RAPPORTO FINALE DI ISPEZIONE

<2022-CP-15-RII-02> in data 27/02/2023

Ispezione finalizzata alla verifica del Progetto **PFTE per PNRR**

LAVORI DI RIGENERAZIONE ED
EFFICIENTAMENTO ENERGETICO DEL
CENTRO SPORTIVO FRANCO GIORGETTI Via
Europa

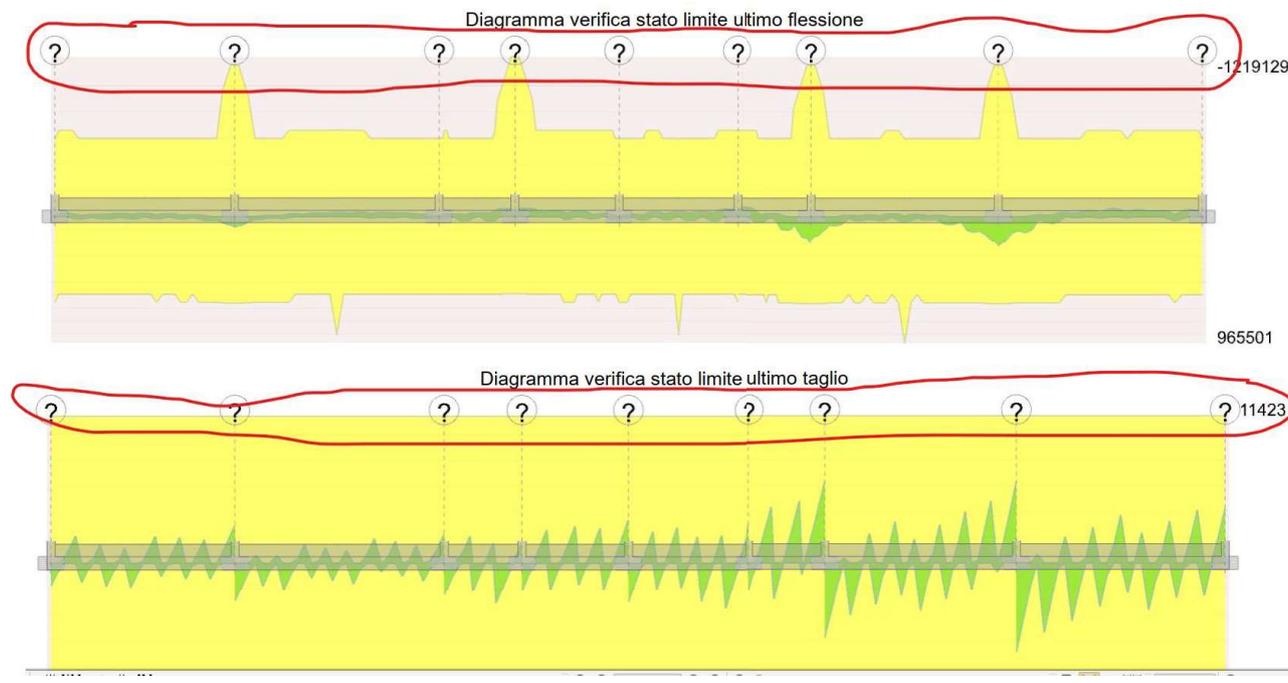
<p>CONTRODEDUZIONI/INTEGRAZIONI DEI PROGETTISTI A FRONTE DEI NUOVI RILIEVI</p> <p>La relazione è stata implementata con i documenti di calcolo come da vostra osservazione.</p> <p>CONCLUSIONI DEL GRUPPO DI ISPEZIONE</p> <p>Il progettista integra la relazione fornendo informazioni sui risultati per quanto concerne le travi principali dei corpi A, A1, A2, fornendo anche il dettaglio della verifica della sezione; .</p> <p>Allega anche due fascicoli di calcolo per le strutture in elevazione e per le fondazioni, la cui significatività e chiarezza sono però limitate a causa di dati mancanti o comunque non chiariti negli output di stampa, come nell'esempio sotto riportato ove sono presenti dei punti interrogativi</p> <p>Si osserva inoltre che per lo meno per il corpo A la sezione verificata riportata in relazione è armata in modo diverso e</p>

più importante rispetto a quella riportate nell'elaborato grafici A31-Strutture Dettagli A.

In conclusione si prende atto delle integrazioni dei progettisti, non del tutto coerenti dato il maggior grado di approfondimento qui introdotto con gli elaborati già prodotti in precedenza; per questo motivo si raccomanda alla stazione appaltante di prescrivere esplicitamente l'esecuzione del calcolo strutturale di dettaglio all'appaltatore nelle fasi progettuali successive.

NC. 10	Tavola A04 – Piani terra SDF
Requisito di riferimento	A.2 esaustività delle informazioni tecniche ed amministrative contenute nei singoli elaborati progettuali rispetto ai contenuti previsti dalla normativa

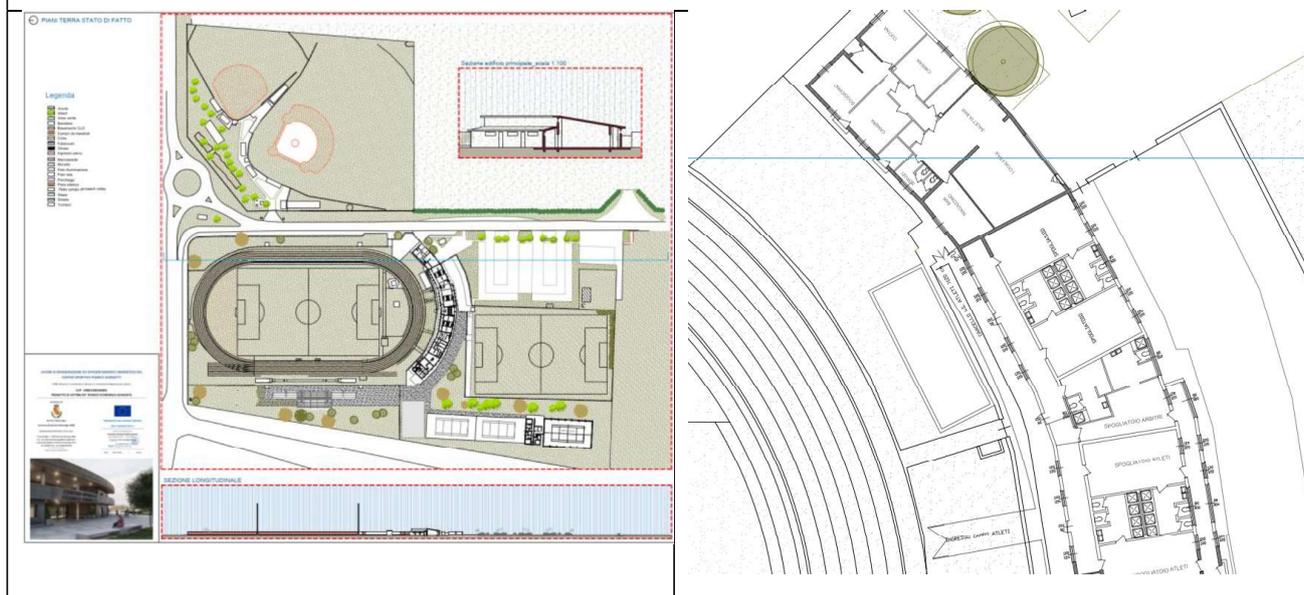
Non vi sono misure, la scala è decisamente troppo piccola per rendere la tavola significativa

Non vi sono misure, la scala è decisamente troppo piccola per rendere la tavola significativa

Non risulta: di seguito gli estratti dell'elaborato inviato in ultima revisione, da cui si evince la sua non significatività.

L'elaborato è stato integrato con quote

Tavola implementata.

La tavola è stata in effetti migliorata e la **NC è declassata ad osservazione**, dato che permane il dubbio sull'efficacia informativa della tavola alle scale utilizzate,

Relativamente alle barriere architettoniche (elaborato A26, aggiornamento dell'ex A25) si rileva che:

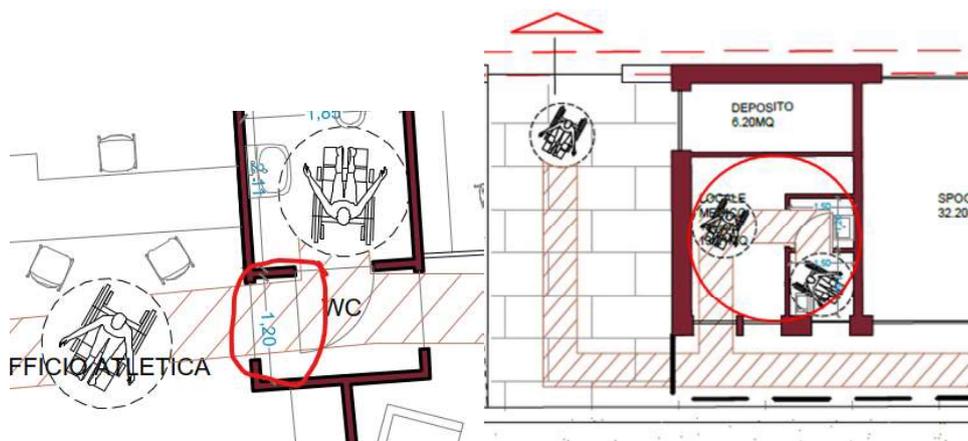
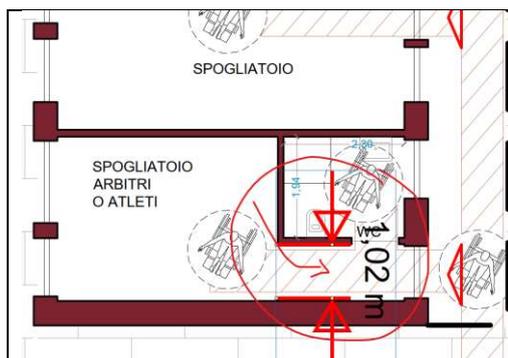
gran parte dei servizi igienici devono essere rivisti per garantire la piena accessibilità ai disabili, come prevedono le attuali norme in materia:

- Nel Blocco A1 per i disabili è impossibile accedere al servizio igienico del locale medico (misura minima per rotazione a 180° 140x170 cm);
- I servizi igienici ricavati vicini alle docce non sono accessibili, in quanto le misure minime di 180x180 cm non sono rispettate;
- Nel Blocco A2 impossibile accedere ai servizi igienici nello spogliatoio arbitri, che tra l'altro non ha la doccia
- Il servizio nel locale medico appare di dimensioni inferiori a quelle richieste dalle norme

L'Osservazione **non ha avuto recepimenti** e **si raccomanda** di migliorare gli elaborati come indicato

L'elaborato A26 Barriere architettoniche è stato aggiornato; permangono ancora evidenti impedimenti all'accesso da parte di utenti a ridotta mobilità come da particolari rilevati e riportati:

L'Osservazione (tale solo perché il livello progettuale è PFTE, ma la tavola contiene evidenti errori) **non è recepita**

Vedasi gli elaborati grafici, in particolare la tavola 26. Il superamento delle barriere architettoniche risulta essere ottemperato. Sono stati quotati gli ambienti.
